**Verslag huishoudelijke elektrische installatie op laagspanning en zeer lage spanning****Algemeen:**

Referentie: 003-20260325-02	Datum controle: 25/03/2026
Keurder: 003

Eigenaar: Onbekend	EAN-code: Onbekend
Adres installatie: Kerkuilstraat 53, 9032 - Wondelgem	Nummer teller(s): 1SAG1105020355
Distributienetbeheerder installatie: Fluvius	
Datum uitvoering installatie: <input checked="" type="checkbox"/> Vóór 01/10/1981 <input type="checkbox"/> Tussen 01/10/1981 en 01/06/2020 <input type="checkbox"/> Vanaf 01/06/2020	
Type: <input checked="" type="checkbox"/> Wooneenheid <input type="checkbox"/> Niet-huishoudelijk <input type="checkbox"/> PV <input type="checkbox"/> Batterij <input type="checkbox"/> Laadpaal

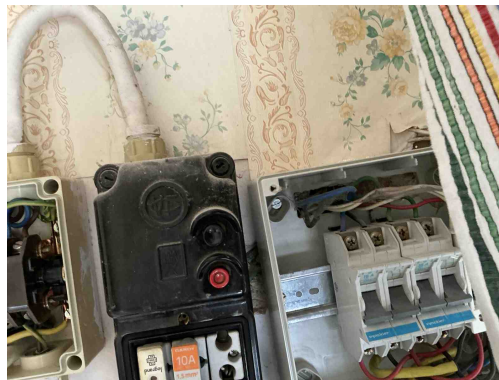
Inbreuk(en):

D08 - De nodige markeringen op de beveiligingstoestellen ontbreken of zijn onleesbaar (Boek 1: 5.3.5.5).

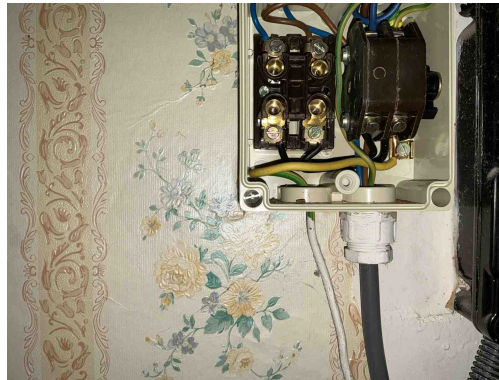
T21 - Het elektrisch materieel is niet geplaatst volgens de voorschriften van de fabrikant/ regels van goed vakmanschap . (Boek 1: 1.4.1.3)

Opmerking: Ophangvijzen af te dekken, meer dan 2 geleiders op 1 pool

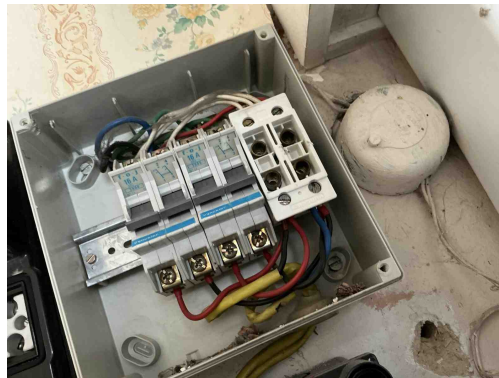
T21 - Het elektrisch materieel is niet geplaatst volgens de voorschriften van de fabrikant/ regels van goed vakmanschap . (Boek 1: 1.4.1.3)

Opmerking: Ophangvijzen af te dekken, meer dan 2 geleiders op 1 pool

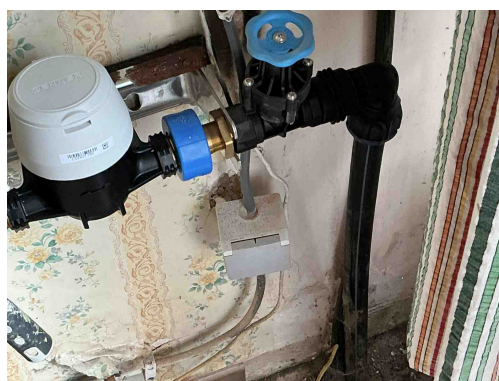
T21 - Het elektrisch materieel is niet geplaatst volgens de voorschriften van de fabrikant/ regels van goed vakmanschap . (Boek 1: 1.4.1.3)

Opmerking: Ophangvijzen af te dekken, meer dan 2 geleiders op 1 pool

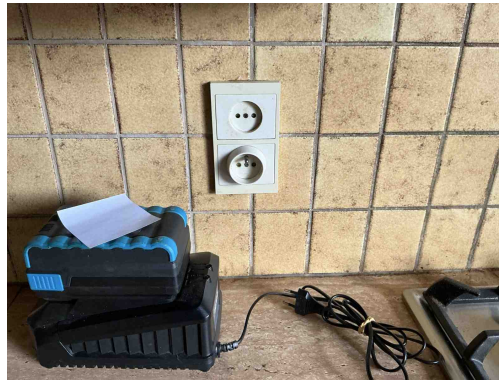
T10 - Bepaalde contactdozen en/of schakelaars zijn niet degelijk bevestigd (Boek 1: 1.4.1.3).

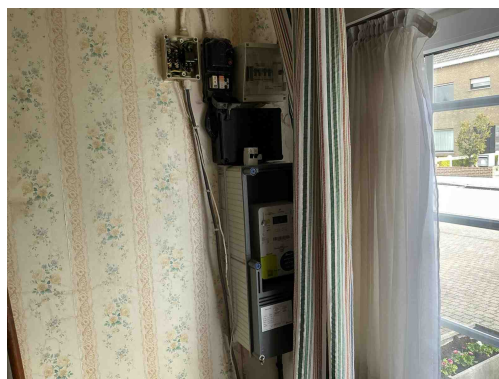
Klasse 0 toestel verboden
